PAPILDOMAS SUSITARIMAS NR. 1
PRIE 2023 M. SAUSIO 4 D. SUTARTIES NR. SŽ-4

Objektas Kelmės r. Sav. Kelio Nr. KU-25 (kelias A12-Grimziai-kelias 2106) Grimzių k. Grimzių g.
kapitalinis remontas

**„KELIO NR. KU-25 (KELIAS A12-GRIMZIAI-KELIAS 2106) GRIMZIŲ K. GRIMZIŲ G.
KAPITALINIS REMONTAS“
DARBŲ PAKEITIMO AKTAS NR. 1**

Kelio Nr. KU-25 "Kelias A-12-Grimziai" Grimzių k., Kukečių sen., Kelmės raj.

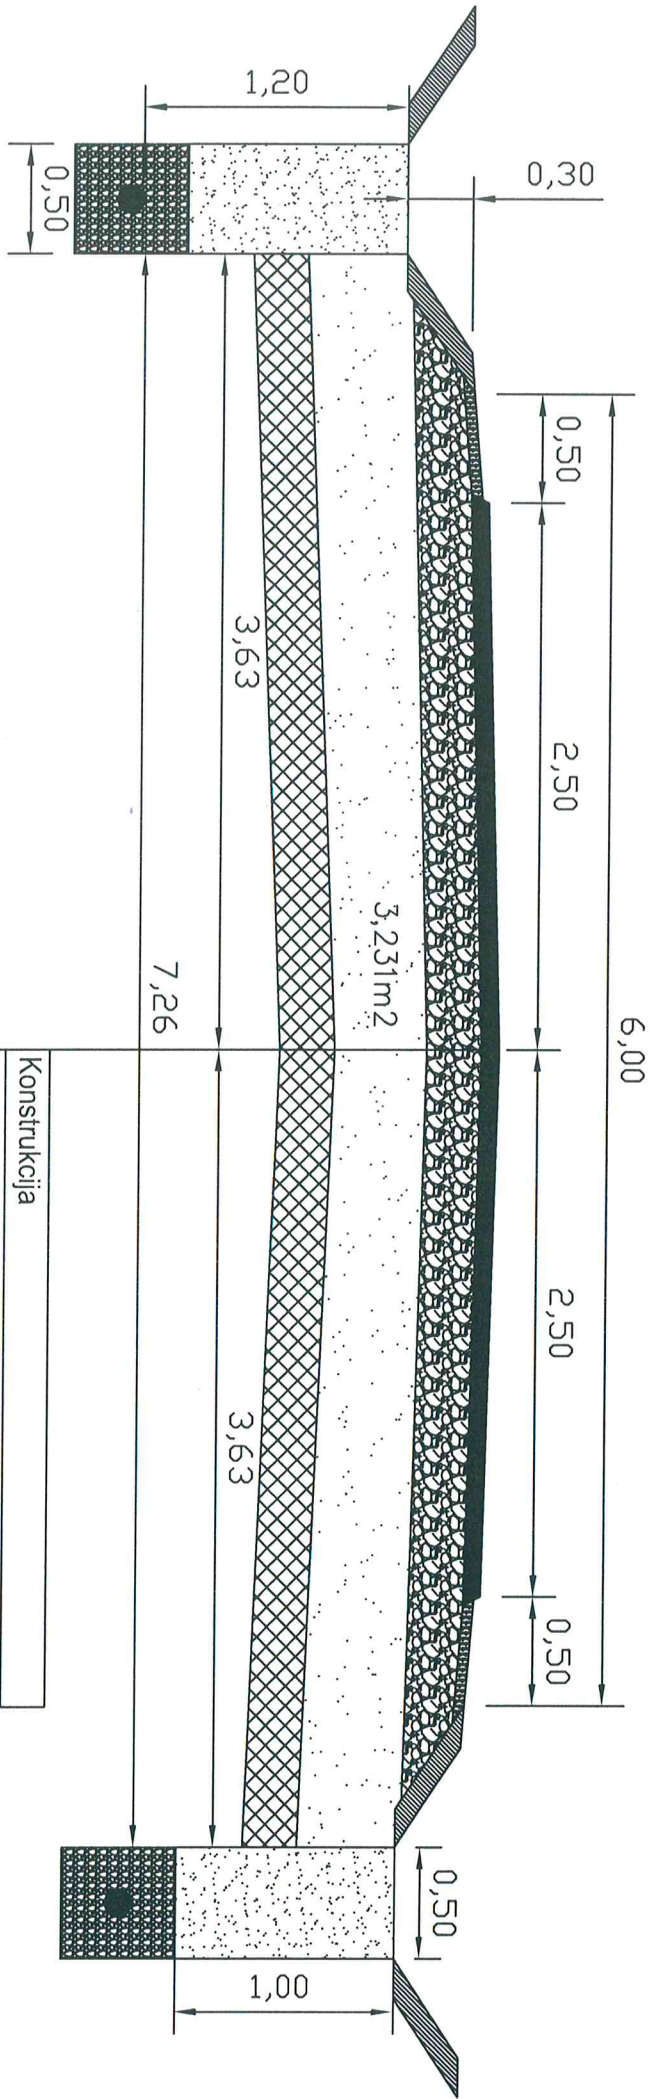
1. Atsižvelgiant į galiojančias IT SBR19 sluoksnių matavimų nuostatas, projekto skersinius pjūvius bei darbų kiekių žiniaraščius, nustatyta, kad žemės sankasos stabilizavimo, smėlio bei pralaidos D1600 įrengimo kiekiai yra didesni nei nurodyta pirkimo dokumentuose. Šie kiekiai viršija kainodaros taisyklėse numatytus 15 proc kiekių netikslumus, kurie priskiriami Rangovo atsakomybei.

Skaldos pagrindo sluoksniš iš nesurištųjų mineralinių medžiagų fr.0/45 3606m² 559m x 6,45m=3606m²
 Šalčiui neįjautrių medžiagų sluoksniš keliui 3,231m²(skespjūvio plotas) x 559m=1806m³
 Sankasos viršaus kvalifikuotas pagerinimas 7,26m x 559m=4058m²

1. Pritariama darbų pakeitimui.
2. Papildomi darbai įsigyjami vadovaujantis rangos darbų sutarties 10.3.1.p., 10.4.4.1. p., ir Lietuvos Respublikos viešųjų pirkimų įstatymo 89 straipsnio 1 punkto 2 dalimi.
